Z8/23. zasedání Zastupitelstva města Brna
konané dne 19.1.2021

99. Změna ÚPmB B3/15-CM - Areál bývalé Zbrojovky a motorárny, Nová Dukelská - vydání změny ÚPmB formou OOP“ - změna přílohy č. 116 usnesení Z8/21. zasedání ZMB, konaného dne 10. 11. 2020, bod č. 163

Opatření obecné povahy č. 13/2020

Změna Územního plánu města Brna B3/15-CM, Areál bývalé Zbrojovky a motorárny, Nová Dukelská

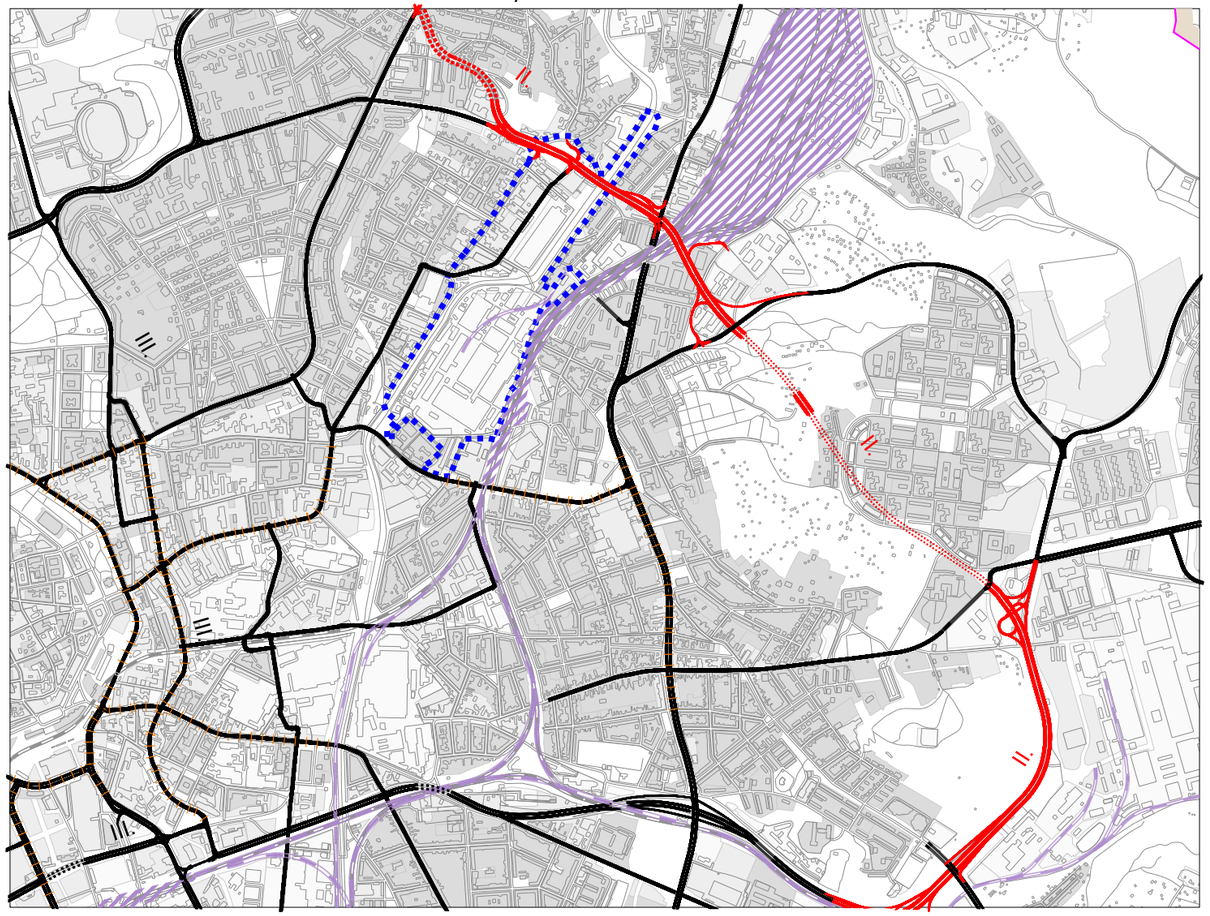
Ministerstvo dopravy	
Pokyn: V oblasti propojení ulice „Nové Dukelské“ a trasy VMO upravte Návrh následovně: Ve výkrese U4.1. vyznačte schematicky (čarou) propojení „Nové Dukelské“ a trasy pro automobilovou dopravu (VMO). V doplňujícím výkrese Plán využití území 1 : 5000 toto propojení nevyznačujte. Možnost využití území bude dáno funkční plochou pro dopravu a nebude tak předurčen konkrétní tvar propojení.	Upraveno v grafické části dokumentace
Ministerstvo kultury	
Pokyn: Prověřte návrh hodnoty IPP na základě doloženého průkazu možného hmotového řešení zástavby v návrhových plochách v blízkosti areálu premonstrátského kláštera s kostelem Nanebevzetí Panny Marie tak, aby bylo prokázáno, že existuje řešení, které zachová do budoucna dominantní postavení; na základě prověření návrh IPP potvrďte, příp. navrhněte jeho snížení.	Doplněno (str. 52)

Ve výkrese U4.1. bude propojení „Nové Dukelské“ a trasy pro automobilovou dopravu (VMO) vyznačeno schematicky.

Ve výkrese U4.1. bylo vyznačeno schematicky (čarou) propojení „Nové Dukelské“ a trasy pro automobilovou dopravu (VMO).

ZMĚNA ÚZEMNÍHO PLÁNU MĚSTA BRNA B3/15-CM
Areál bývalé Zbrojovky a motorárny, Nová Dukelská — Výkres změny **9**

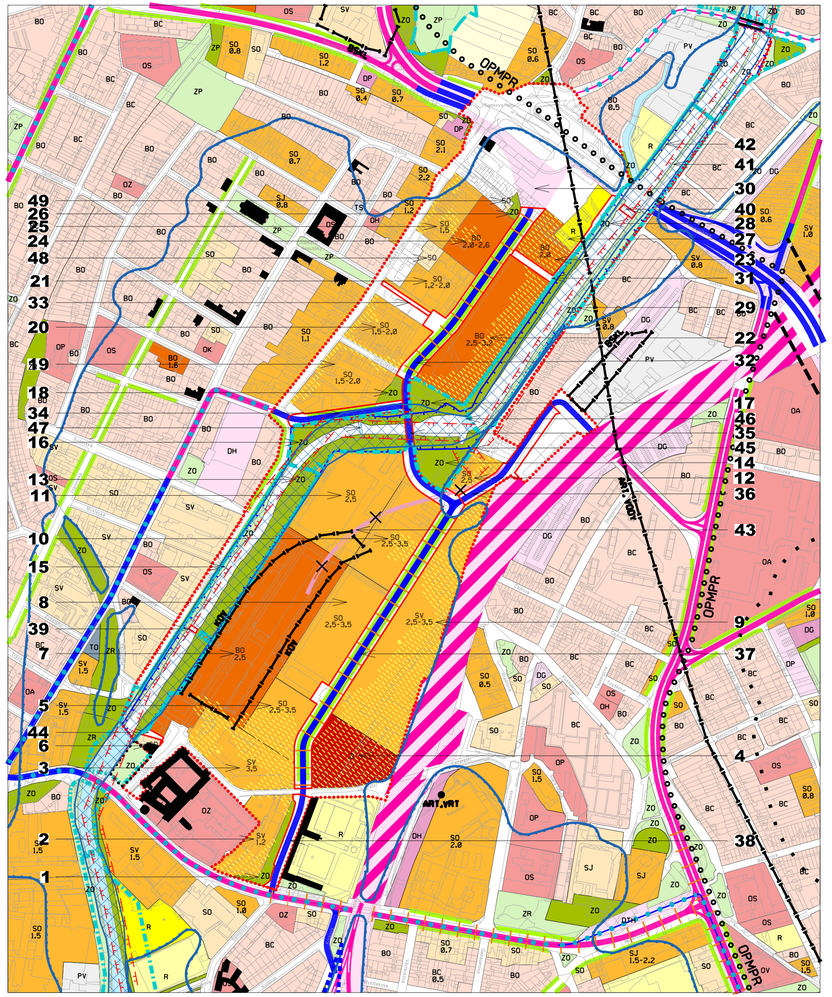
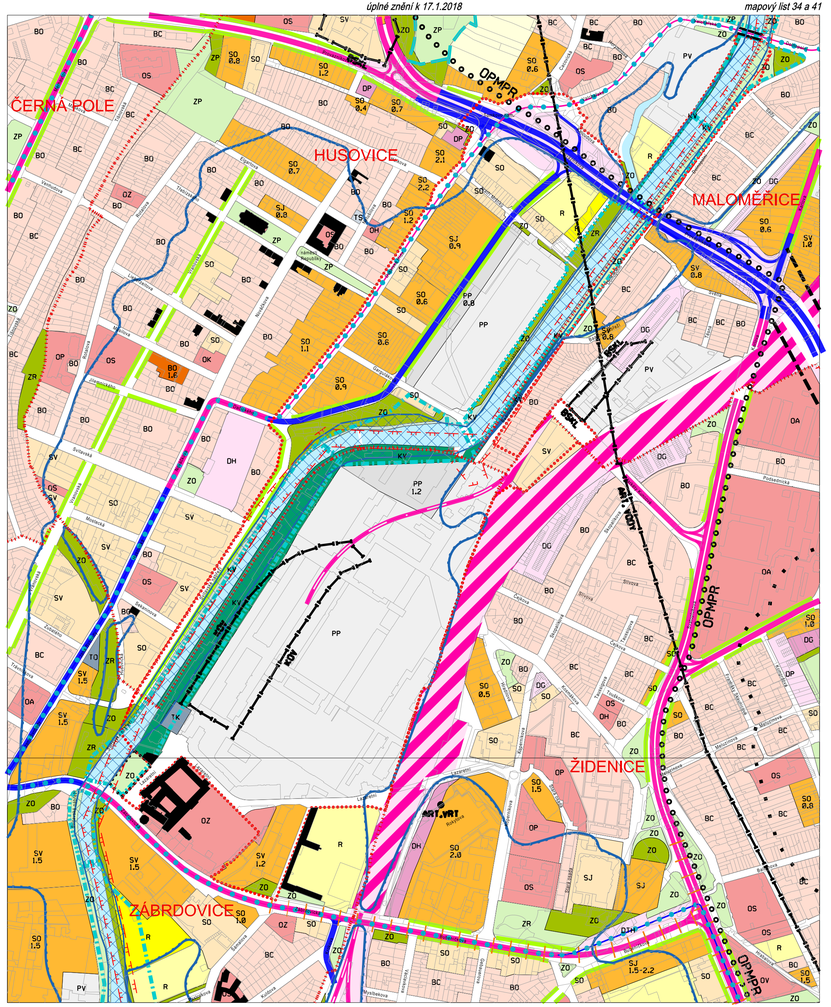
Krajská hygienická stanice JMK	
Pokyn: Do grafické části návrhu změny ÚPmB, výkres Plán využití území 1:5000 vyznačte hlukově zatížené území, v němž způsob nebo intenzita přípustného využití mohou být omezeny. Hlukově zatížené území vymezte dle Strategické hlukové mapy 2017 – hladina hluku vyšší než 50 dB v noční době. V textové části Odůvodnění, kapitoly „5.C.1 VYMEZENÍ ZASTAVITELNÝCH PLOCH“ do části „Omezení v území návrhu změny vyplývající z limitů využití území dle Územně analytických podkladů města Brna – 2016“ (str. 39) nahraďte text: „Z hlediska ochranných režimů využití území, které byly identifikovány v ÚAP statutárního města Brna (aktualizace 2016) je řešené území částečně zasažené nadměrným hlukem. Podkladem pro stanovení hlukově zatíženého území byla Strategická hluková mapa aglomerace Brno 2017 – hladina hluku vyšší než 50 dB v noční době. Změnou jsou navrhovány plochy BO, SO, SV a O, které dle regulativů ÚPmB umožňují umístění staveb s chráněnými venkovními prostory definovanými dle § 30 odst. 3 zákona č. 228/2000 Sb. Změna navrhuje nové páteřní komunikace v ulicích Nová Dukelská a prodloužená Šámalova, kde se předpokládá zvýšená dopravní a tím i hluková zátěž. V následných povolovacích řízeních při zastavování návrhových ploch BO, SO, SV a O těsně přiléhající k ulicím Dukelská, Nová Dukelská a prodloužená Šámalova (územní řízení) je třeba navrhnout takové řešení, které bude vyhovovat požadavkům zákona č. 258/2000 Sb., o ochraně veřejného zdraví, ve znění pozdějších předpisů. Při plánování záměrů v hlukově zatíženém území je nutné postupovat v souladu s §77 zákona č. 258/2000 Sb., o ochraně veřejného zdraví, ve znění pozdějších předpisů.“	Doplněno do textu výroku i odůvodnění (str. 44) Upraveno v grafické části dokumentace

2. Do **grafické části Návrhu** – ve výkresu „Plán využití území 1:5000" vyznačit plochu dotčenou touto změnou jako hlukově zatížené území.

- požadavek č. 2 byl zapracován do grafické části výroku upraveného návrhu posuzované změny, a to do výkresu „Plán využití území 1:5000", kde byly dle Strategické hlukové mapy aglomerace Brno 2017 vyznačeny navrhované plochy jako „hlukově zatížené území, v němž způsob nebo intenzita přípustného využití mohou být omezeny".
